Modifications de PASH

Projet de modifications n°2019/03
& Evaluation des incidences

*Adopté par le Gouvernement wallon en date du
06 février 2020*

Projet de modifications de PASH n°2019/03

Modification n° 06.22 : Commune de LIBIN - Extension PAE Galaxia et zoning Le Cerisier

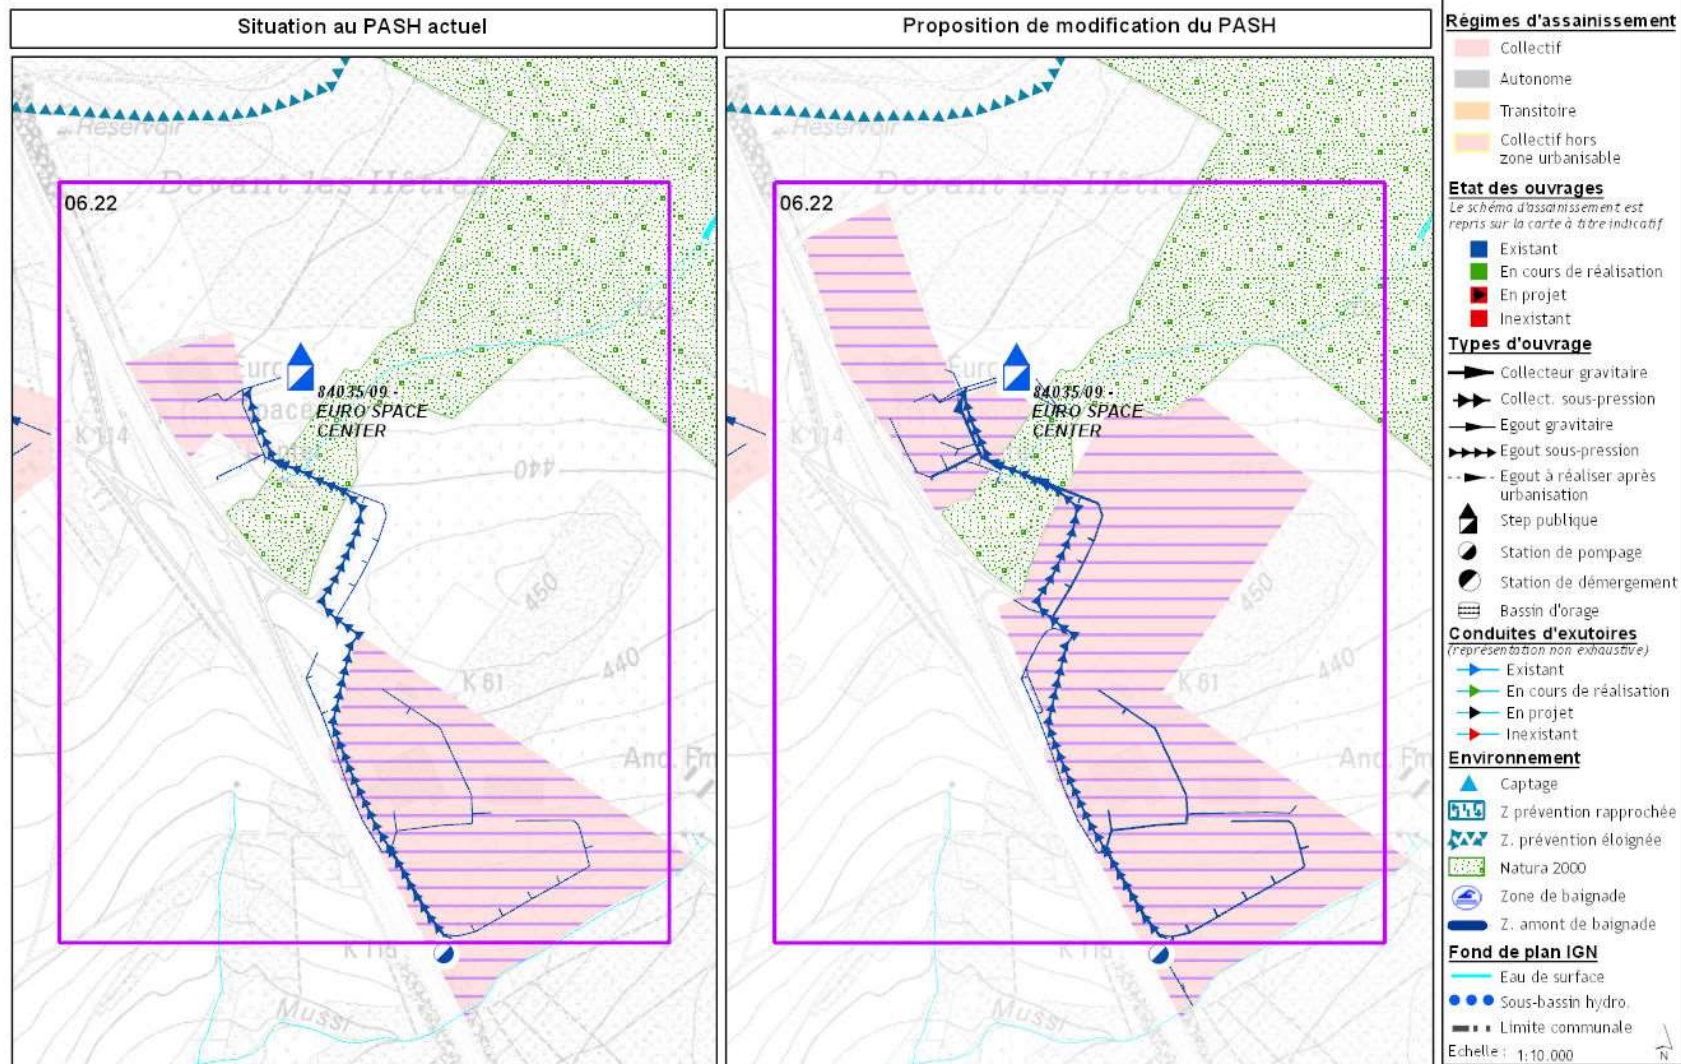
Explications	<p>La demande de modification fait suite à la modification du plan de secteur portant sur l'extension du parc d'activités de Galaxia et du zoning Le Cerisier à Libin (arrêté ministériel du 07/03/2017). Il s'agit donc d'assigner un régime d'assainissement à une nouvelle zone urbanisable.</p> <p>Cette nouvelle zone d'activités présente une superficie d'environ 16 ha et devrait accueillir 400 à 500 emplois.</p> <p>Il est proposé d'orienter cette zone en régime d'assainissement collectif. Cette demande est motivée par le fait que le parc d'activités économiques initial est repris en assainissement collectif et que l'extension du parc et du zoning est équipée entièrement d'égouts connectés à la station d'épuration existante de l'Euro Space Center.</p>		
Superficie concernée	16 ha		
	Avant		Après
Assainissement collectif	0 EH		250 EH
Assainissement autonome	0 EH		0 EH
Assainissement transitoire	0 EH		0 EH

Modification n° 07.56 : Commune de GEDINNE - Rue du Petit Quartier à Malvoisin

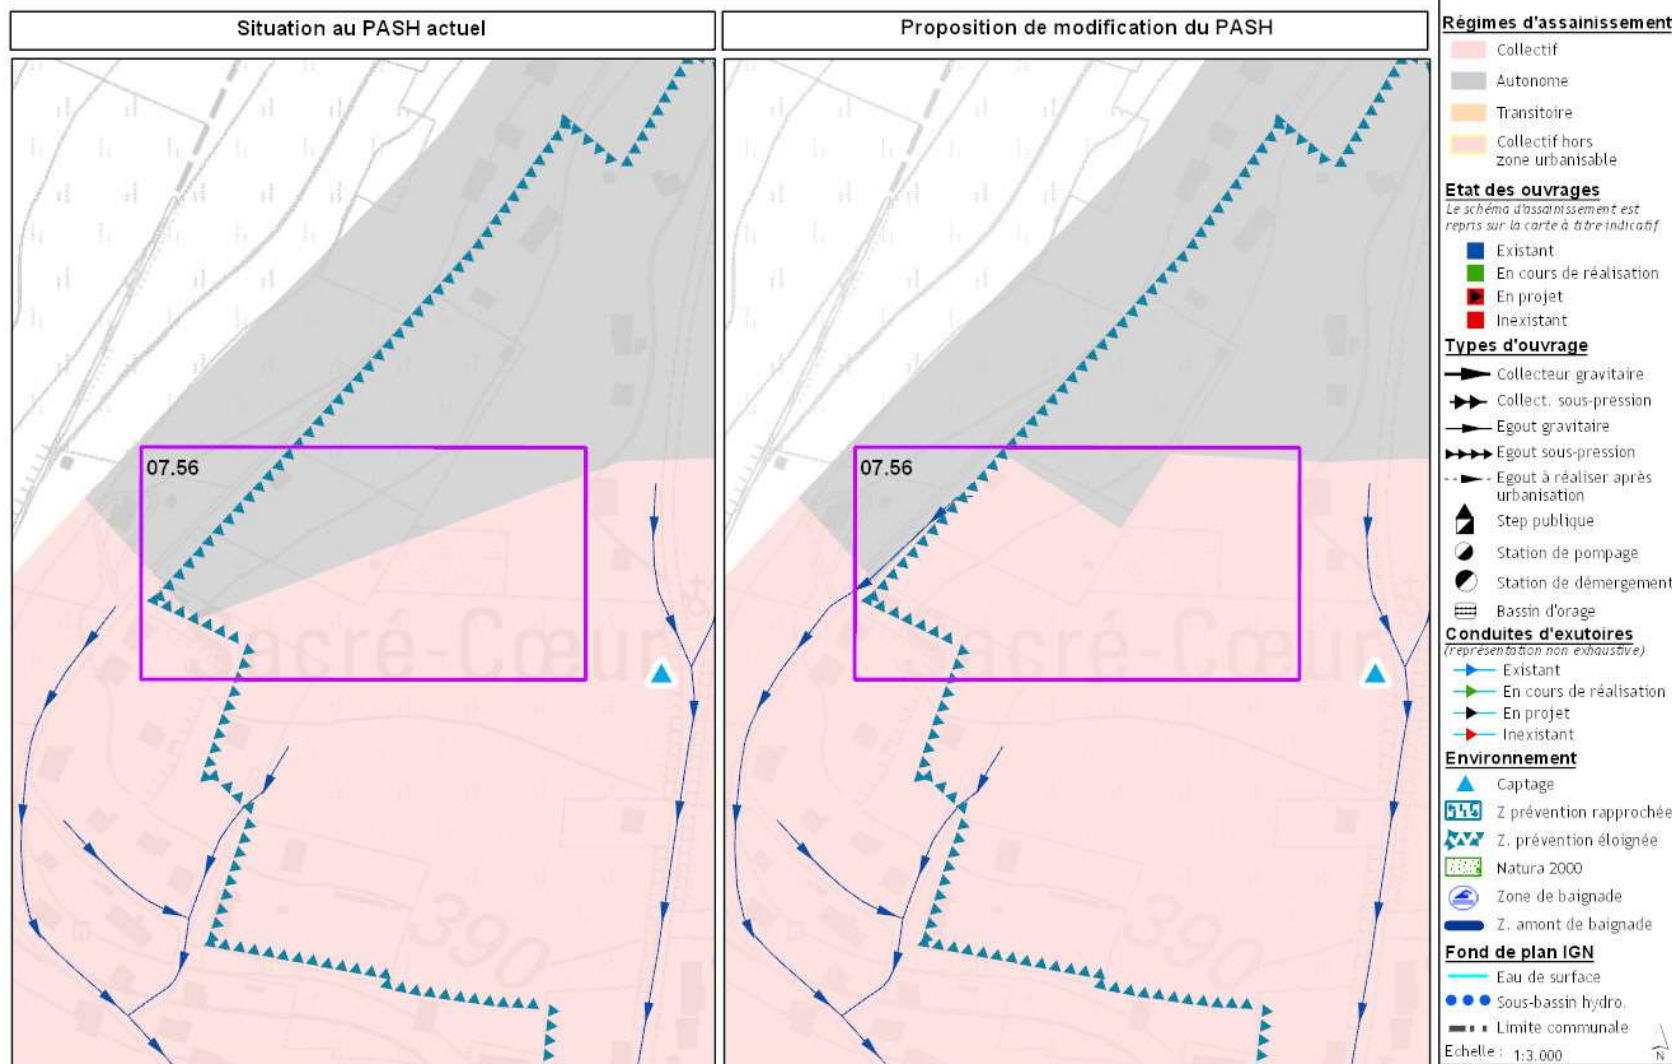
Explications	La demande de modification porte sur deux habitations de la Rue du Petit Quartier reprises actuellement en régime d'assainissement autonome. Il est proposé le passage en régime d'assainissement collectif car une extension de l'égouttage a été réalisée et ces habitations y sont raccordées. Il s'agit donc d'une régularisation d'une situation existante.		
Superficie concernée	0,67 ha		
	Avant	Après	
Assainissement collectif	0 EH	5 EH	
Assainissement autonome	5 EH	0 EH	
Assainissement transitoire	0 EH	0 EH	
	Charge totale à terme	5 EH

Modification n° 09.23 : Commune de VAUX-SUR-SURE - Rue de la Longue Virée à Lescheret

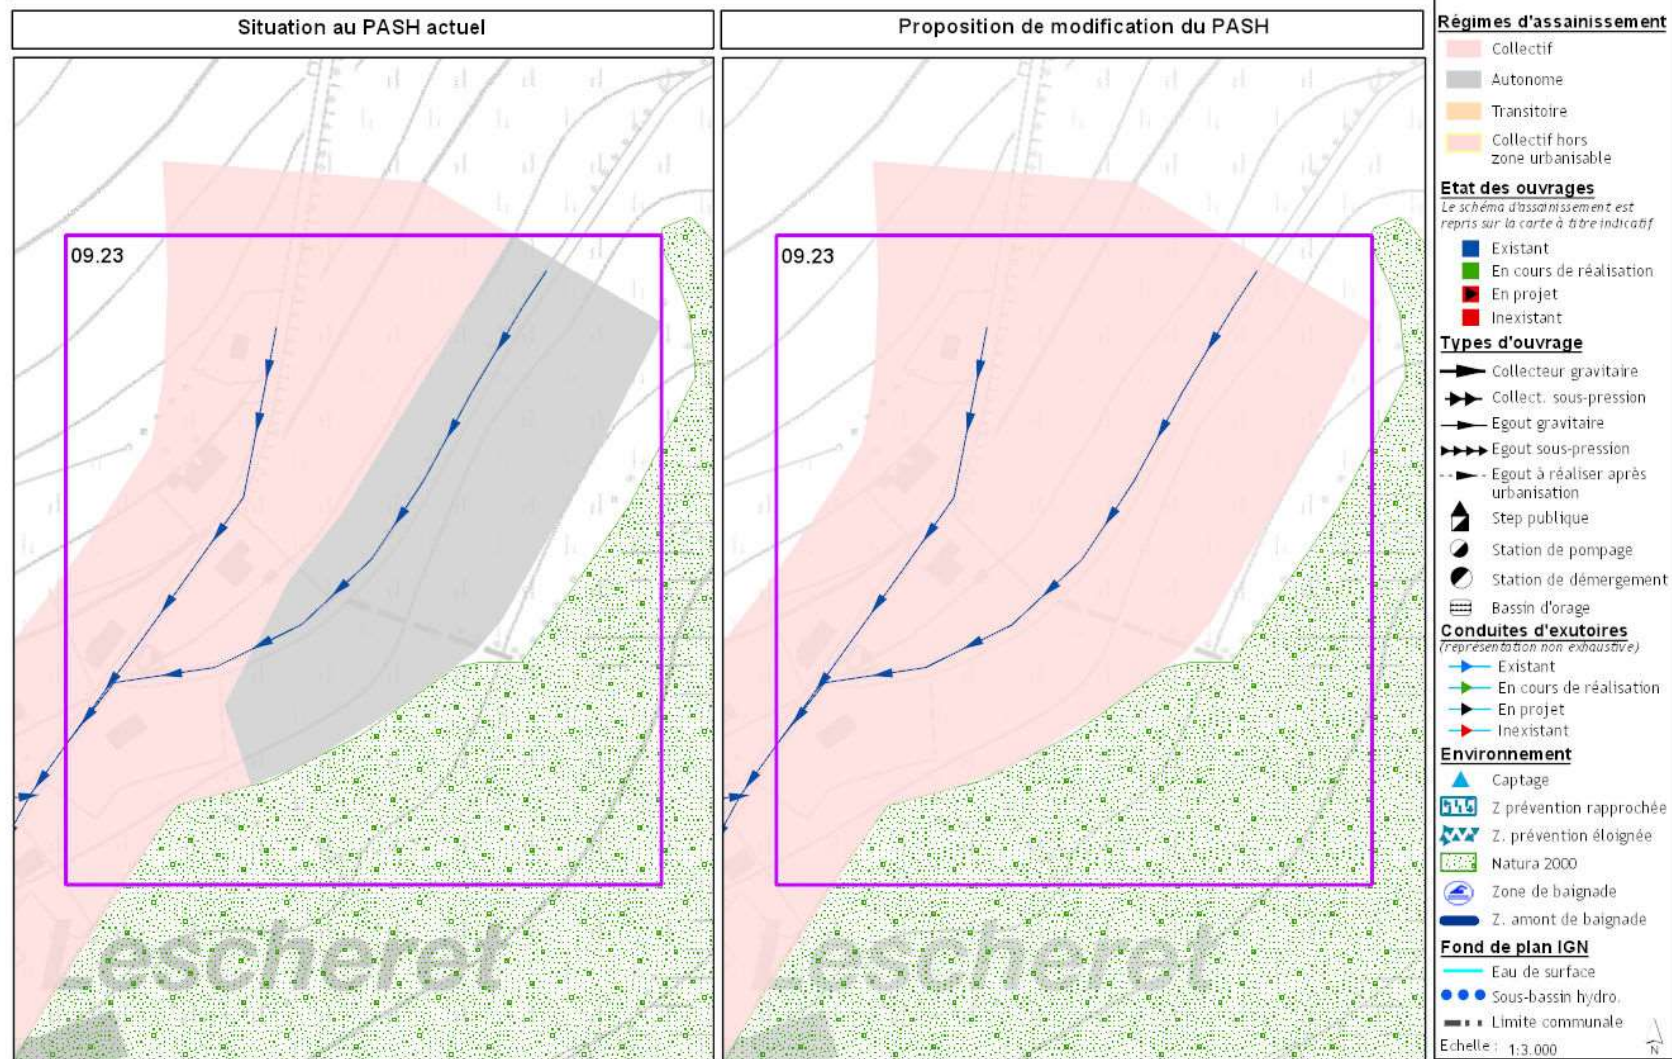
Explications	La demande de modification porte sur la partie de la rue de la Longue Virée reprise en régime d'assainissement autonome. Il est proposé son passage en régime d'assainissement collectif en raison de la présence d'un égout qui est raccordé à l'égout présent dans la zone d'assainissement collectif.		
Superficie concernée	2,51 ha		
	Avant	Après	
Assainissement collectif	0 EH	5 EH	
Assainissement autonome	5 EH	0 EH	
Assainissement transitoire	0 EH	0 EH	
	Charge totale à terme		5 EH

Modification n° 09.24 : Commune de VAUX-SUR-SURE - Chaussée de Neufchâteau

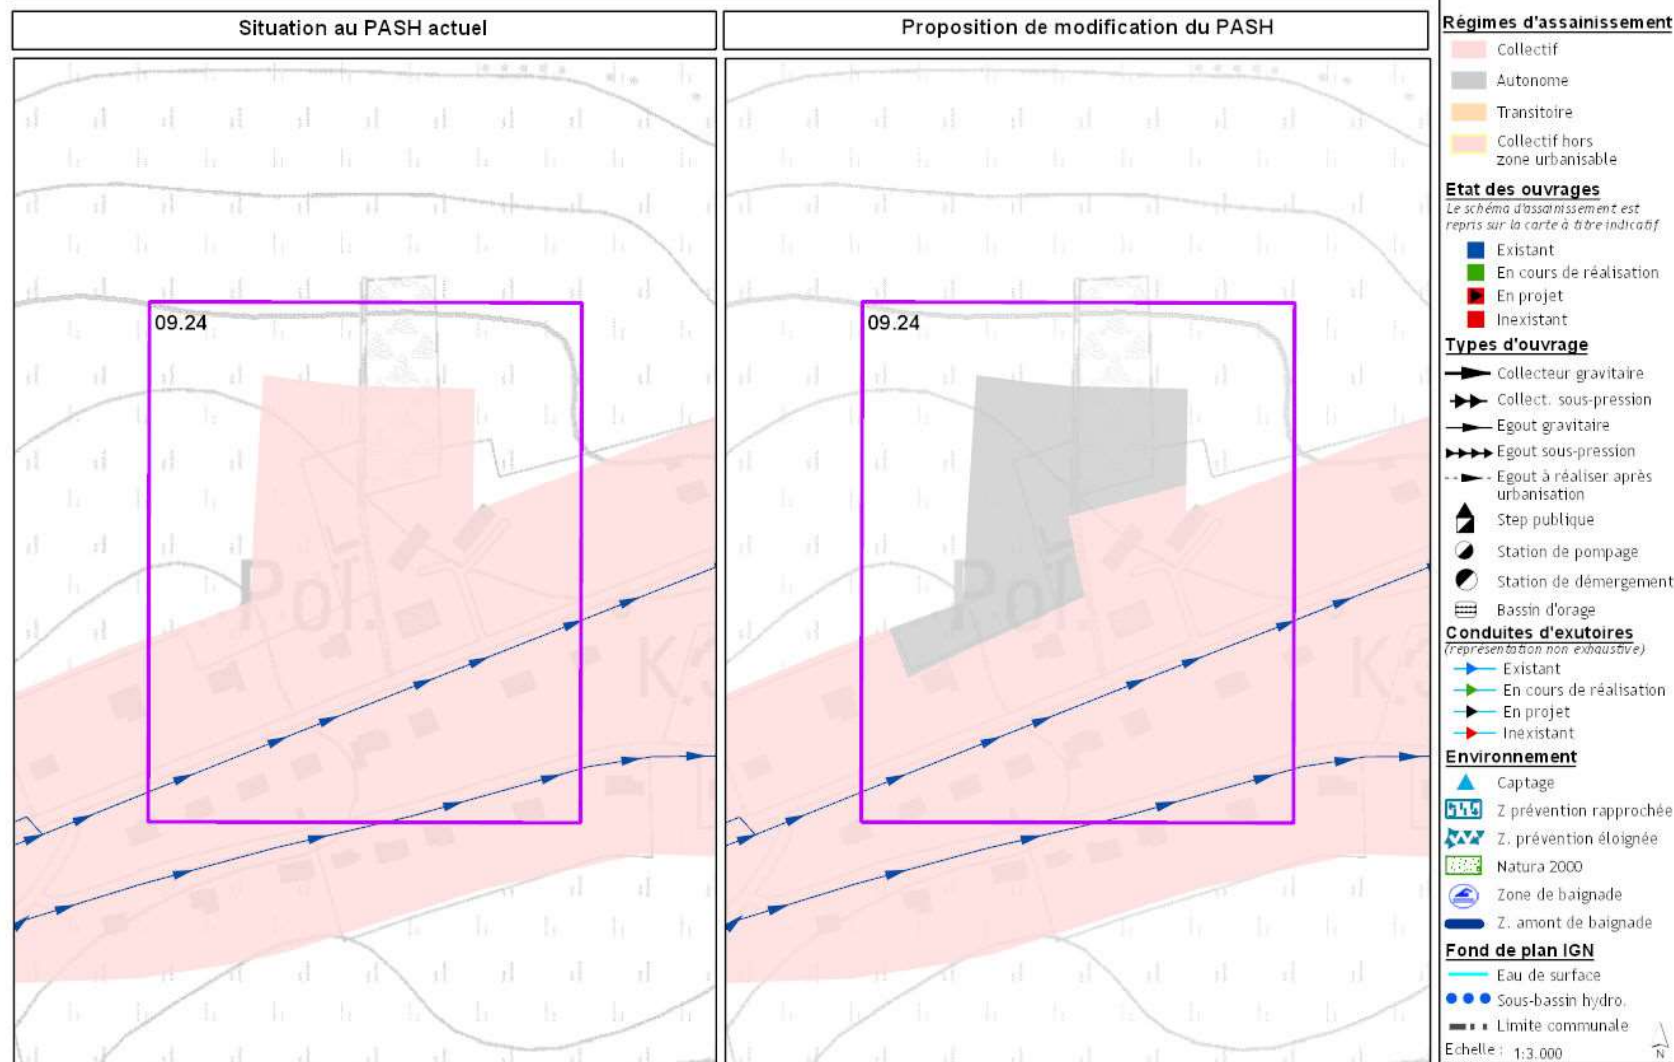
Explications	La demande de modification porte sur une future rue située en contrebas de la Chaussée de Neufchâteau et reprise actuellement en régime d'assainissement collectif. Il est proposé son passage en régime d'assainissement autonome en raison de l'absence d'égout et de l'impossibilité de raccorder un éventuel futur égout à l'égout présent sur la Chaussée de Neufchâteau. Aucune habitation n'est encore présente dans cette zone.		
Superficie concernée			1 ha
	Avant	Après	
Assainissement collectif	0 EH	0 EH	
Assainissement autonome	0 EH	0 EH	
Assainissement transitoire	0 EH	0 EH	
	Charge totale à terme	0 EH

Modification n° 14.15 : Commune de VERVIERS - Chemins Trou Brasy et Haras

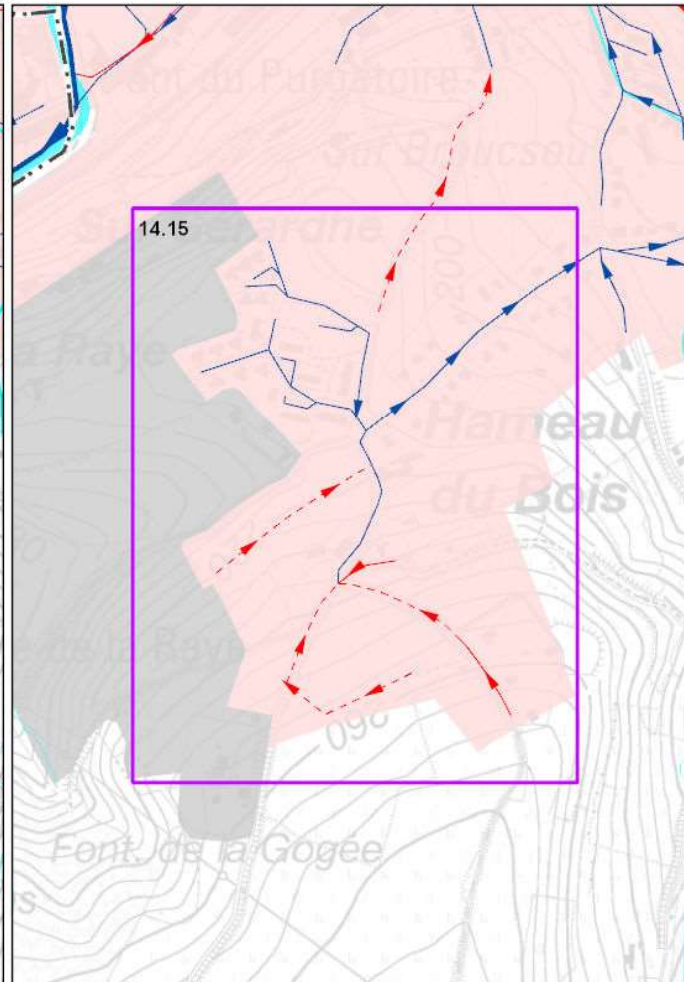
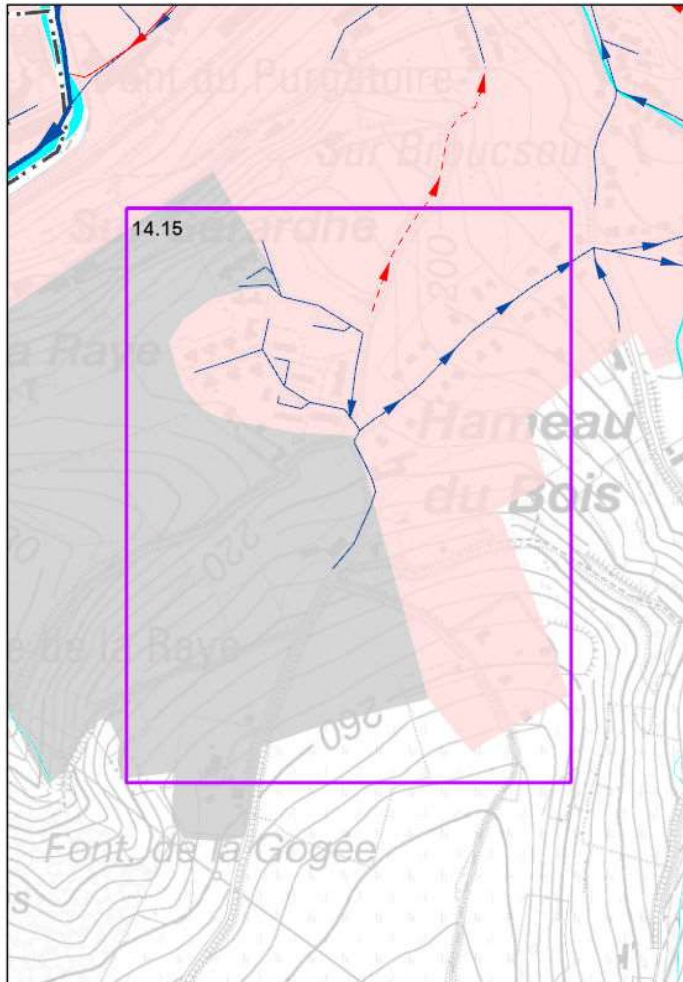
Explications	La demande de modification porte principalement sur une large zone de part et d'autre du Chemin du Haras reprise actuellement en régime d'assainissement autonome. Il est proposé le passage de cette zone en régime d'assainissement collectif. Deux permis d'urbanisation (47 lots au total) ont été délivrés dans cette zone et la pose du réseau d'égouttage est reprise en charge d'urbanisme. De plus, cette modification prévoit également quelques ajustements mineurs en régime d'assainissement collectif (petite zone déjà égouttée et correction de la limite assainissement collectif et autonome).		
Superficie concernée	5,55 ha		
	Avant	Après	
Assainissement collectif	5 EH	145 EH	
Assainissement autonome	11 EH	5 EH	
Assainissement transitoire	0 EH	0 EH	
	Charge totale à terme		150 EH
